COMMISSION ROYALE DES MONUMENTS ET DES SITES
KONINKLIJKE COMMISSIE VOOR MONUMENTEN EN LANDSCHAPPEN

Réf. NOVA : 04/PFU/1780676 (corr. DU : /)

Objet : BRUXELLES / HAEREN. Rue du Pré aux Oies, 239-241. Demande de permis unique portant sur des interventions en toiture ainsi que sur les abords de la ferme.

Avis conforme de la CRMS

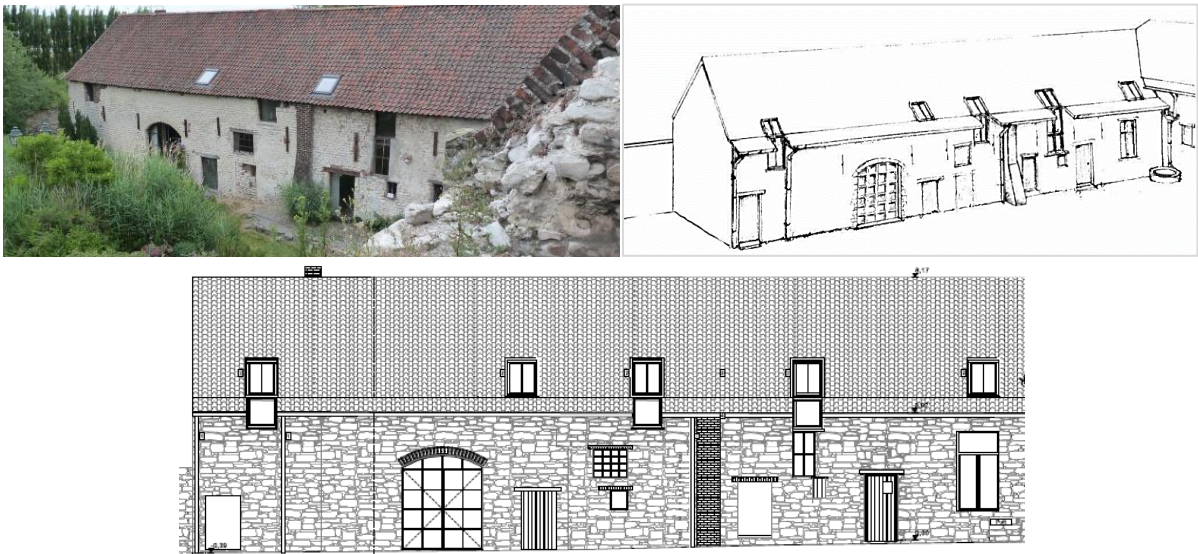
À l'occasion des travaux de toiture, il est prévu d'également démonter et de remaçonner les têtes de murs qui sont pour la plupart devenues instables, d'effectuer certains couturages des murs présentant des faiblesses et de remplacer les linteaux en bois dans les murs porteurs s'ils sont jugés instables par des linteaux préfabriqués de type précontraint en terre cuite.

La CRMS rend un avis favorable sur les interventions proposées à condition que :

- *les têtes de mur soient remaçonnés à l'identique ;*
- *les linteaux à remplacer le soient par des linteaux en chêne et non en terre cuite, là où les linteaux restent apparents.* Les murs porteurs étant constitués de moellons de pierre, non-enduits, les linteaux préfabriqués en terre cuite resteraient visibles et ne seraient donc pas appropriés ;
- *les interventions soient documentées et au préalable validées par la DPC.*

Aile nord : photo de la situation existante et plan de la situation projetée, joints à la demande de permis

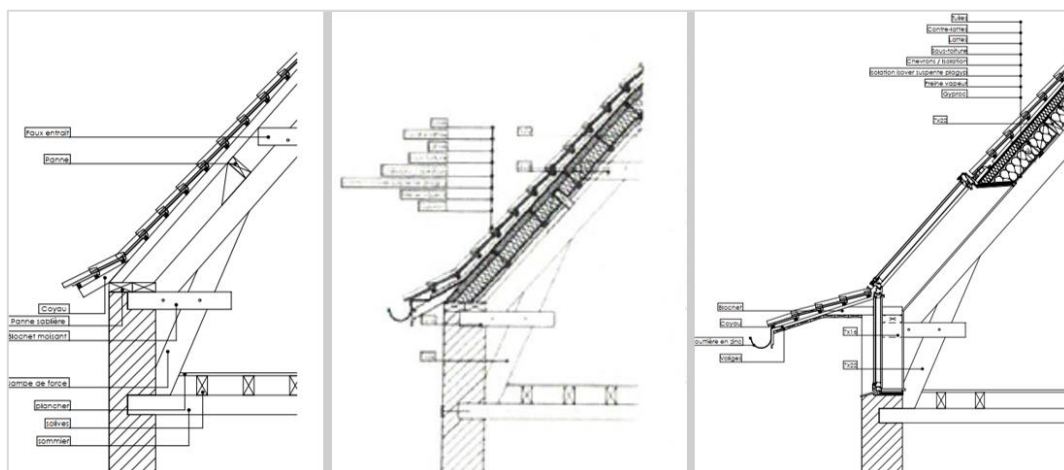
Une nouvelle sortie de cheminée est visible sur l'élévation de la façade nord, dont la présence est justifiée dans le complément d'information par l'organisation en plan de fait.

Etant donné que l'aile nord dispose actuellement de 2 cheminées, la CRMS demande de conserver les cheminées existantes, dont l'implantation est cohérente avec l'organisation historique de la ferme, et de les exploiter pour la réalisation du projet. Elle se prononce donc **défavorablement sur la réalisation du nouveau conduit**. Le projet devra être adapté sur ce point ce qui semble possible vu que le conduit proposé se situe dans l'axe de la cheminée historique.
